A propos de la décision du Conseil fédéral du 17 déc. 2021 : le CF légalise l'augmentation des valeurs limites d'installation

Demande d'une enquête parlementaire sur ce qui se passe autour de l'OFEV.

1. situation initiale :

Abbildung 3: Sendeleistung während dem Ablauf des Downloads

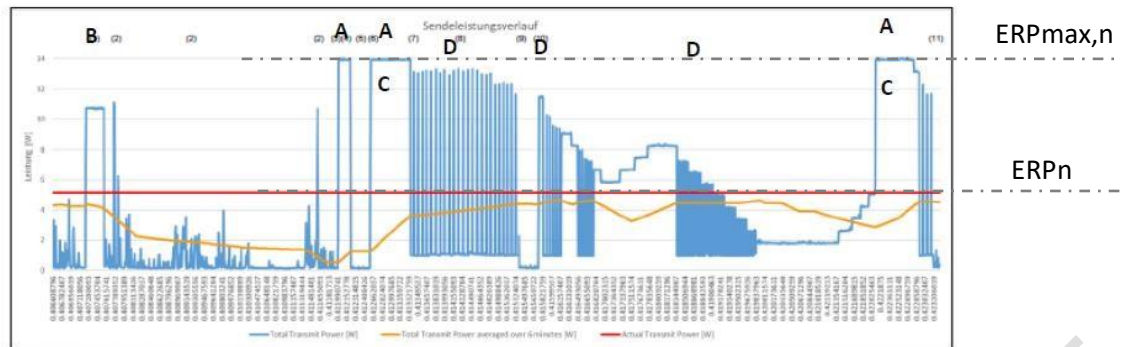
L'enregistrement de la puissance montre, voir zone C, **que l'algorithme de verrouillage de puissance d'Ericsson autorise un rayonnement RF à pleine puissance ERPmax,n pendant plus de 100 secondes du cycle de mesure de 6 minutes**. 100 secondes sur 360 correspondent à 27% du cycle de mesure !

En outre, l'algorithme Powerlock passe brusquement des valeurs minimales aux valeurs maximales, ce qui augmente les effets biologiques néfastes des CEM⁸.

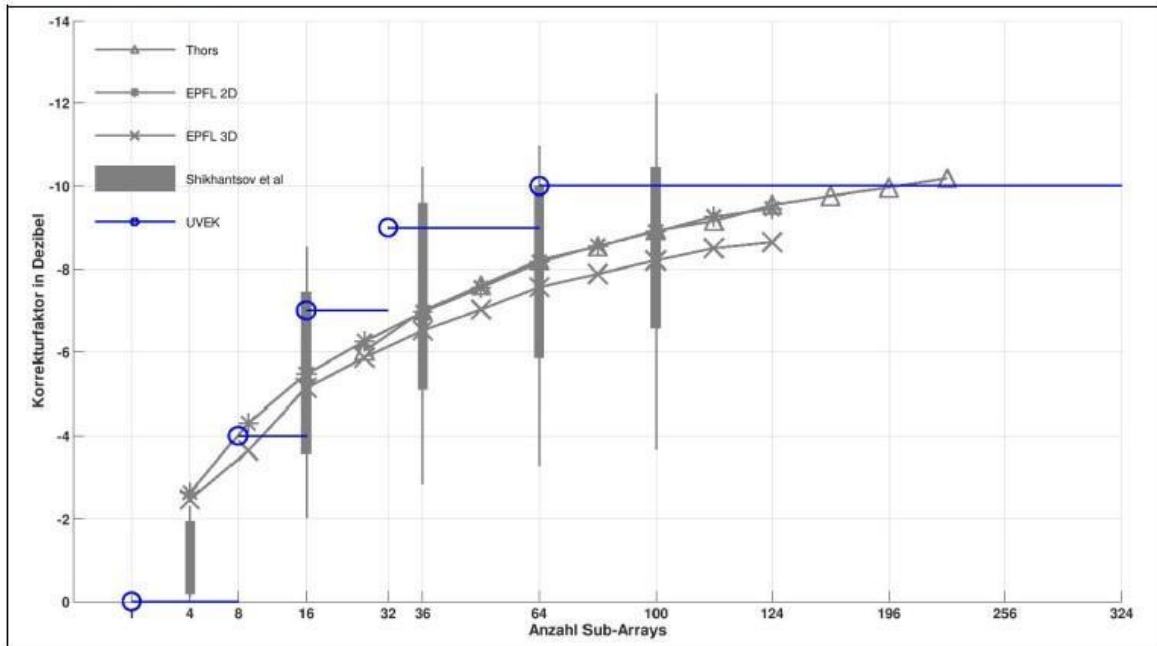
Le point de cristallisation des "explications" de l'OFEV sur la dérivation d'un "facteur de correction" se trouve dans la figure 13 du paragraphe 6.4. Dans ce graphique réalisé à la main - est-il le résultat d'une manifestation de lobbyistes ? - l'échelle étrange de l'axe X horizontal irrite tout d'abord, quelles mathématiques supérieures interviennent ici et pourquoi les "facteurs de correction" sont-ils tracés vers le haut sur l'axe Y, bien que les valeurs dB soient négatives ? une logique de lobbyiste intervient-elle ici : plus c'est négatif, plus c'est "positif" ?

Mais ensuite, l'importance accordée au travail d'étude de Shikhantsov se distingue. L'OFEV a manifestement **utilisé les "facteurs de correction" des plages de valeurs maximales** (interprétées comme les plus grandes valeurs d'atténuation négatives en dB) **du travail de Shikhantsov**. Les cercles et lignes de lecture inscrits en bleu donnent les valeurs du tableau 1, voir page précédente.

Les "explications" de l'OFEV utilisent dans la figure 13 **les valeurs d'atténuation négatives les plus élevées en dB, des résultats disponibles dans l'étude de simulation de Shikhantsov et al., sans mentionner ou discuter les conditions requises pour cela : la puissance de beamforming "zero forcing"** de l'équipement logiciel de la station de base, le nombre de terminaux connectés simultanément (UE's) et la durée de connexion.

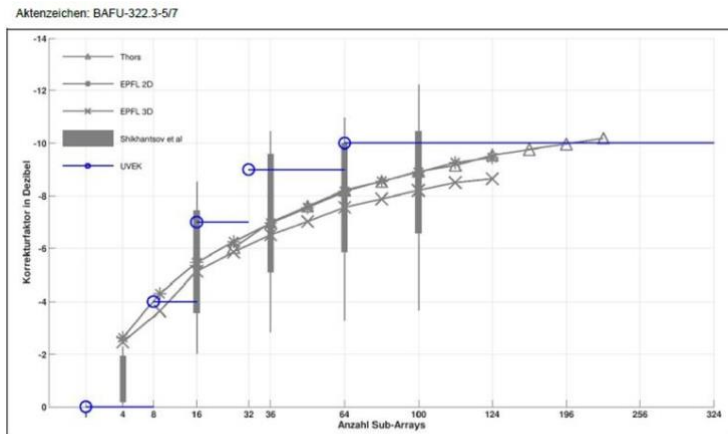
La figure 13 des "Explications" de l'OFEV compare les résultats des études sans inclure ou discuter la performance des fonctionnaires, elle compare donc "des pommes avec des poires" et est manipulatrice.

Et ce, à plusieurs reprises, car comment expliquer autrement l'échelle "créative" de l'axe des X dans la figure 13 ? Encore une fois, pour vérification, la figure 13 des "Explications" de l'OFEV : l'échelle de l'axe X n'est ni linéaire ni logarithmique, mais : **manipulée**.

En déplaçant "habilement" l'échelle de l'axe X, les "facteurs de correction" de l'OFEV dans la figure 13 suivent à peu près la courbe logarithmique démontrée par les études citées.

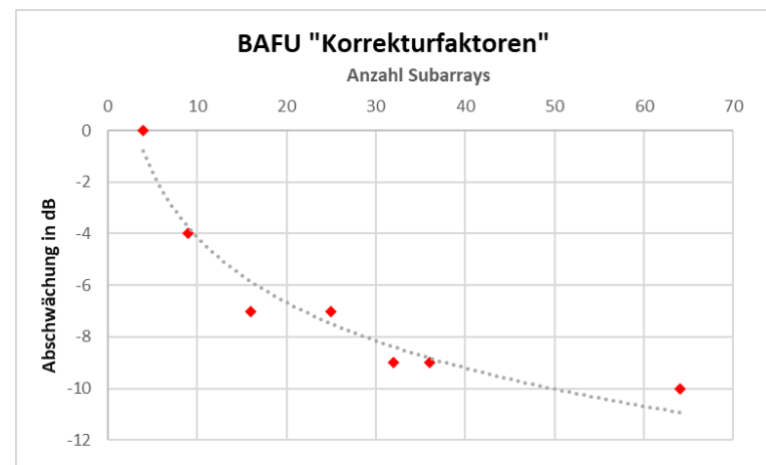
Si l'on essaie de représenter la figure 13 de l'OFEV avec une échelle linéaire définie pour les axes X, on obtient les résultats suivants

Les divergences brutales avec les études technico-scientifiques référencées comme base des "explications" de l'OFEV sont ainsi immédiatement perceptibles.
